Inspeksjonsrapport

2010.142.I.KLIF

Inspeksjon ved NorfraKalk

Dato for inspeksjonen: 280910
Rapportnummer: 2010.142.I.Klif
Saksnr.: 2008/148

Bilde 3 Hevelse av lesket filterstøv

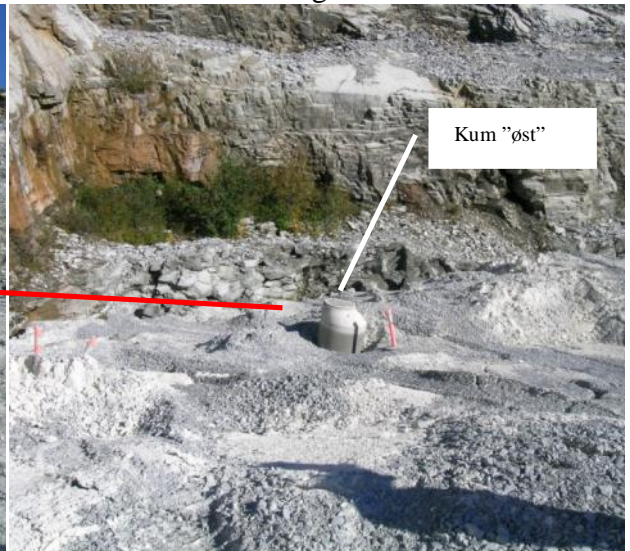
Enkelte områder med hevelser og sprekkdannelse, som viser at det deponerte materialet "lever" (ikke er lesket), se vedlegg, bilde 3 og avvik 1

Bilde 18 Sigevannsbasseng

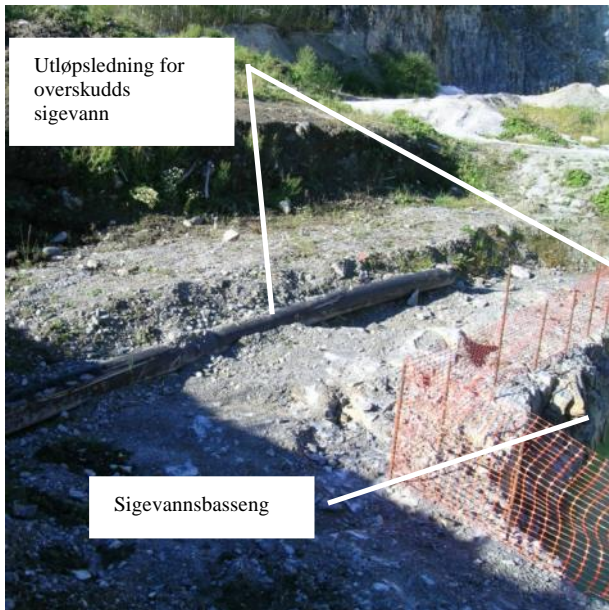
Bassenget har sprekker og det er uklart om oppsamlet vann eventuelt lekker ut.

Sigevannet samles opp i drencsystem og føres til egen sigevannsbasseng/pumpekum, se vedlegg, bilde 18-19, slik at det kan pumpes tilbake og benyttes til støvdemping av filterstøvet som deponeres. Eventuelt overskudd av sigevann planlegges ledet ut i sjø på ca 10 meters dyp, uten rensing, se vedlegg bilde 20-24.

Bedriften opplyser at det vil skje en naturlig tetting av sprekke over tid, og at eventuelt behov for å kunstig tette de vil vurderes etter at en får driftserfaring.

Bilde 22 Trase for utløp sigevann sett "oppover" mot deponi

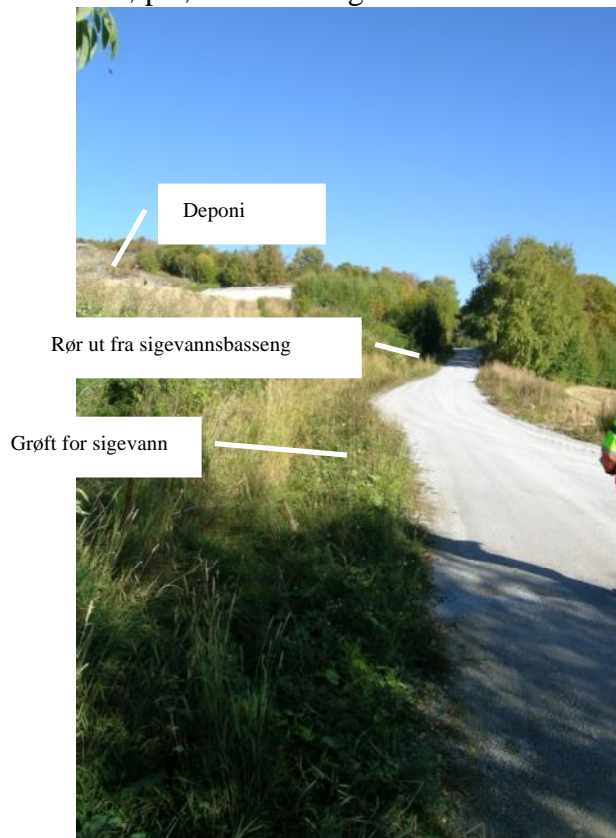
Planlagt utløpsstrekning for sigevann går i grøft langs vei og er ikke lagt i rør

Sigevannsbasseng var ikke tilkoblet utløpsledning til sjø. Planlagt utløpsstrekning langs vei går i grøft, og er ikke lagt i rør, til eksisterende kum som dreneres via en eksisterende 12" ledning til sjø, se vedlegg, bilde 22-24 og anmerkning 1
